Comissão de Coordenação e Desenvolvimento
Regional de Lisboa e Vale do Tejo

PARECER DA CCDRLVT À PROPOSTA DE REVISÃO DA DELIMITAÇÃO DA RESERVA ECOLÓGICA NACIONAL PARA O MUNICÍPIO DE FERREIRA DO ZÊZERE

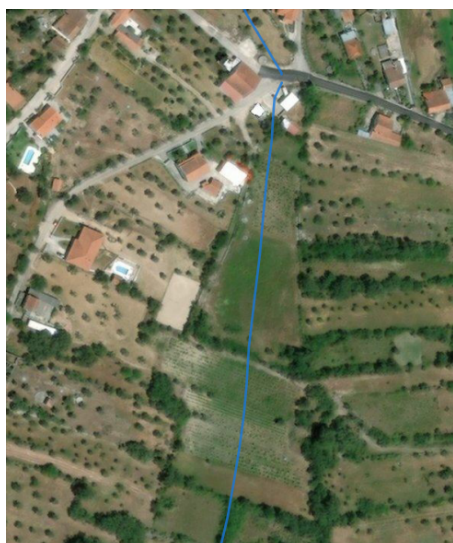
1 - Continuam a existir linhas de água que integram a tipologia, e que não estão representadas e classificadas em REN até à cabeceira, situações que devem ser aferidas e corrigidas. Da mesma forma existem traçados que devem ser aferidos, nomeadamente, com base da carta militar. A título de exemplo, o afluente na margem esquerda da Rib^a de Murta, próximo ao concelho de Alvaiázere (Fig.1), que apresenta um traçado que não se compreende, não estando classificado em REN até à cabeceira. ... Fig. 1 - Afluente da margem esquerda da Rib^a da Murta. Exemplo em que deve ser aferida e retificada a delimitação de modo a representar a linha de água até à sua cabeceira.

- A questão não foi atendida. Deverá ser retificado em acordo com o real traçado do curso de água.

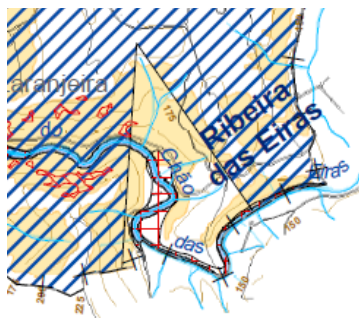
17 - Os CALM devem estar todos identificados, o que não acontece na proposta apresentada.

- A questão foi atendida.
